OGGETTO: Procedure di V.I.A. Rilievo geofisico 3D - Permesso di ricerca "S. Croce" - Società Irmio s.r.l. - Osservazioni - Trasmissione.

Oggetto: Procedura di V.I.A. -Rilievo Geofisico nell'ambito del permesso di ricerca di idrocarburi Santa Croce, area di 87 Km² nei Comuni di Campodipietra, Cercemaggiore, Cercepiccola, Ferrazzano, Gildone, Mirabello Sannitico, San Giuliano del Sannio, Vinchiaturò - Opposizione

OSSERVAZIONI

Le aree in rosa raffigurano frane in atto.

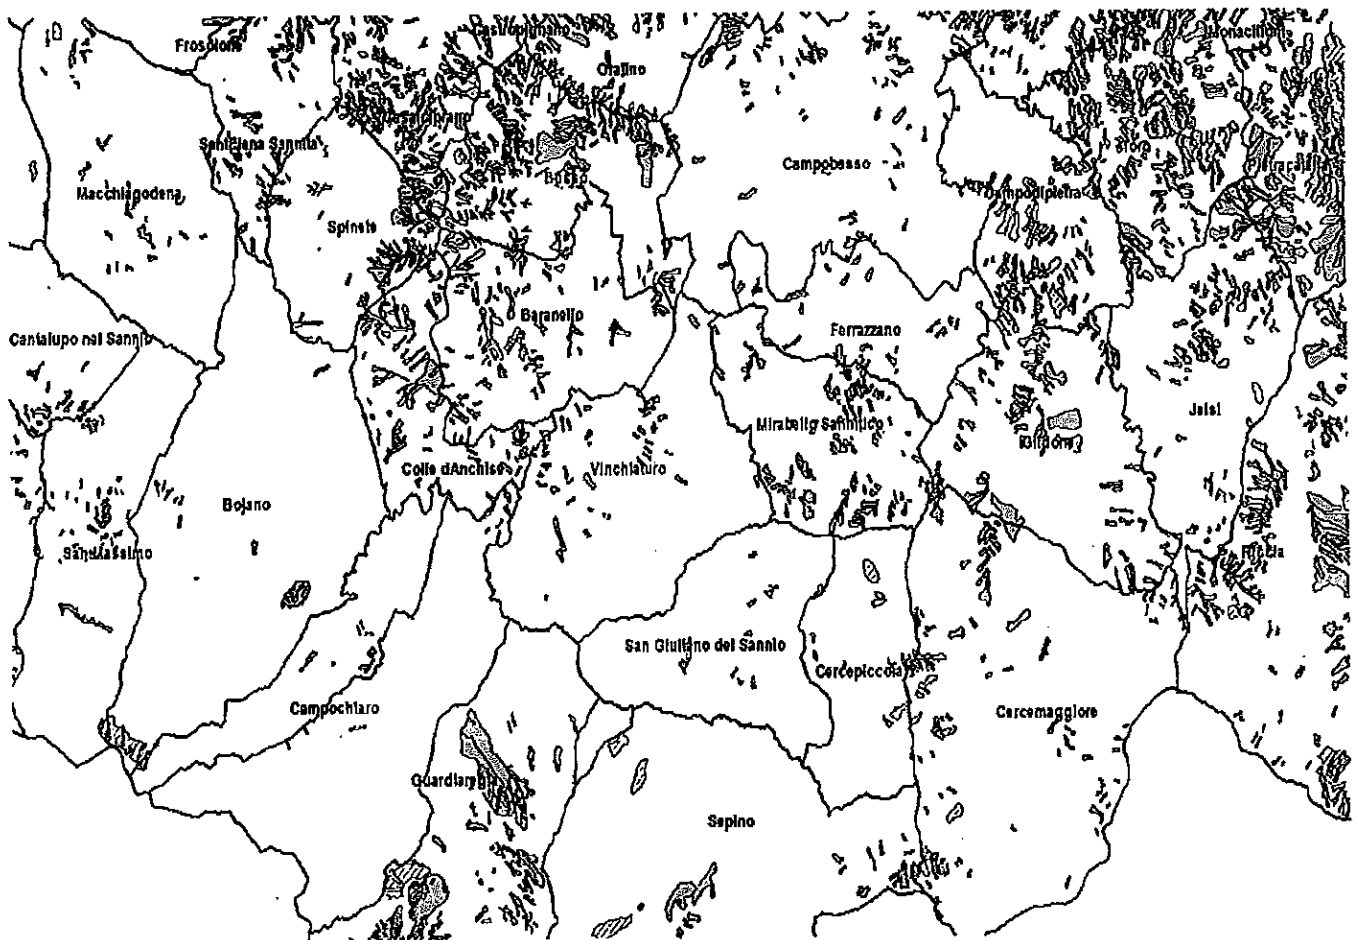
Proprio nell'IFFI sono reperibili accurate cartografie che mostrano come i comuni coinvolti nelle ispezioni sismiche comprendano all'interno del loro territorio aree non solo ad alto rischio franoso, ma con fenomeni già in atto

Quale potrebbe essere l'impatto delle attività di energizzazione condotte con Vibroseis e cariche esplosive su un suolo già così fragile?

"Scie di Lumaca"

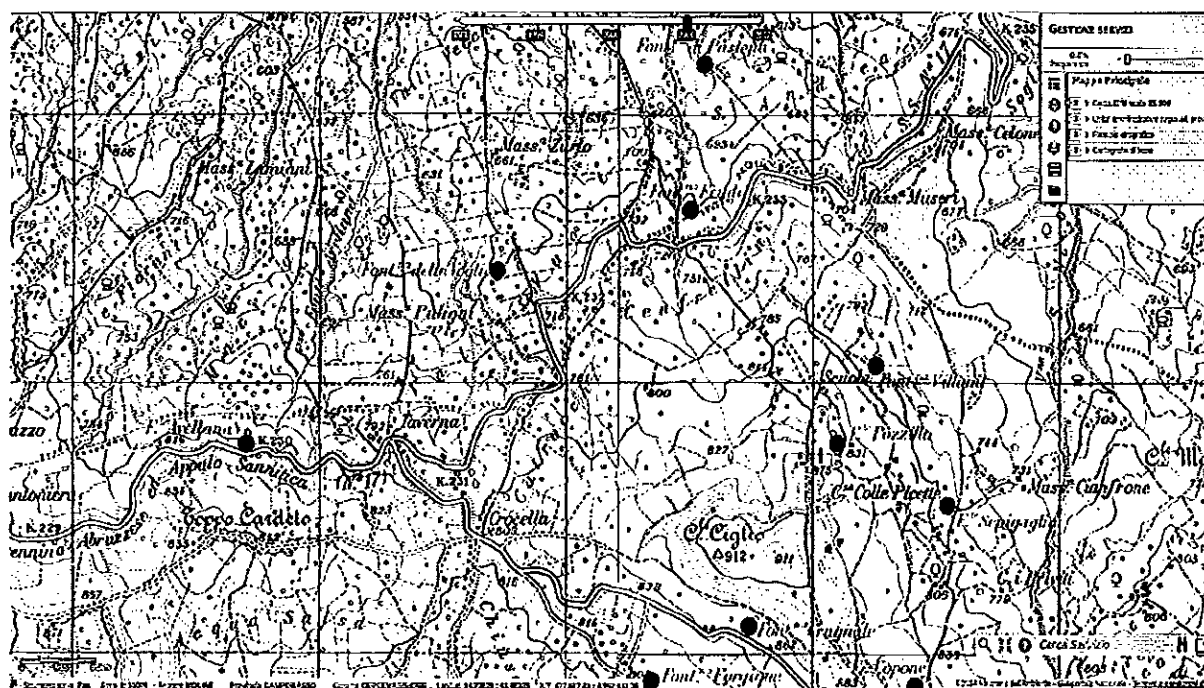
Nello studio non viene indicato il numero e il posizionamento nelle aree delle stazioni sismiche. Si afferma genericamente che per lo più si seguirà il percorso delle strade, e solo in casi residuali si utilizzeranno aree agricole. Ma il passaggio dei Vibroseis crea notevoli danni alle colture, lasciando dietro di sé le cosiddette "scie di lumaca", visibili nella figura seguente. La ditta proponente non precisa dove opererà e non fa menzione di eventuali danni, e tantomeno di eventuali risarcimenti.
